泊発電所 3号炉  
設置許可基準規則等への基準適合について  
第十六条（燃料体等の取扱施設及び貯蔵施設）  
（審査会合における指摘事項回答）

令和5年2月7日  
北海道電力株式会社

# 1. 審査会合指摘事項に対する回答

## 【指摘事項（令和5年1月24日 第1107回審査会合）】

【使用済燃料貯蔵施設の上層部の壁断面概略図】

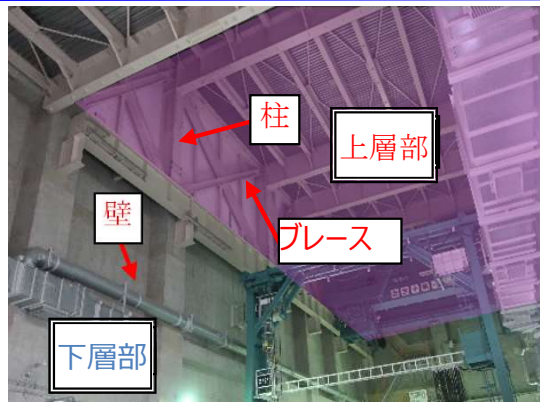
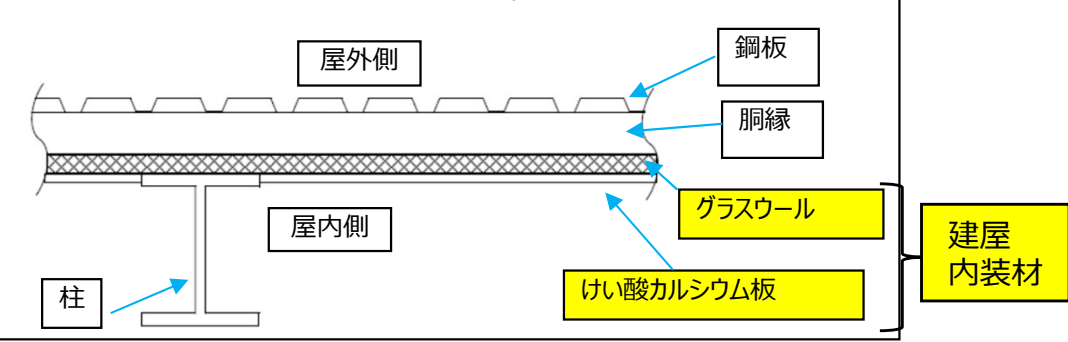
燃料取扱棟の上層部の壁を構成する建屋内装材について、仮に落下したとしても落下エネルギーが気中落下試験時の燃料集合体の落下エネルギーより小さいことから、使用済燃料ピットの機能を損なうおそれがないとしていることに関して、根拠資料を示し説明すること。

- 建屋内装材が仮に落下したときの落下エネルギーについて次頁に示す。先行プラントと同様に建屋内装材の落下エネルギーは気中落下試験時の燃料集合体の落下エネルギー（39.3kJ）より小さく、使用済燃料ピットの機能を損なうおそれがないことを確認した。合わせて、まとめ資料に建屋内装材の落下エネルギーを示す補足説明資料を追加した。
- また、令和5年1月24日審査会合資料においては、建屋内装材を使用済燃料ピット周辺の設備等として抽出したうえで、その落下エネルギーは小さいことから検討不要としていることが読み取れなかったため、3～4ページのとおり記載を修正した。

建屋内装材は柱や鋼材に強固に接合されているものではないため、地震により接合部が外れ、落下する恐れがあるが、けい酸カルシウム板同士は接合していないため、板は1枚単位で落下する。

仮にけい酸カルシウム板が破損せずに形を保ったまま落下した場合でも重さは最大約8kgとなる。グラスウールの落下量は特定できないが、けい酸カルシウム板と同じ寸法(91cm×182cm)のグラスウールの重量は約4kgであり、これがけい酸カルシウム板と一体で落下しても重量は約12kgである。以上より、建屋内装材の落下重量は保守的に考えても100kgを超えないと想定した。

$$\begin{aligned} \text{落下エネルギー} &= \text{重量} (<100\text{kg}) \times \\ &\quad \text{高さ} (35\text{m: 上層部天井} \sim \text{使用済燃料ピット底部}) \times \\ &\quad \text{重力加速度} (9.80665\text{m/s}^2) \\ &= \text{約}34.4\text{kJ} \end{aligned}$$

先行プラントと同様に落下エネルギーは燃料集合体等の気中落下試験時の落下エネルギー(約39.3kJ)を下回ることを確認した。
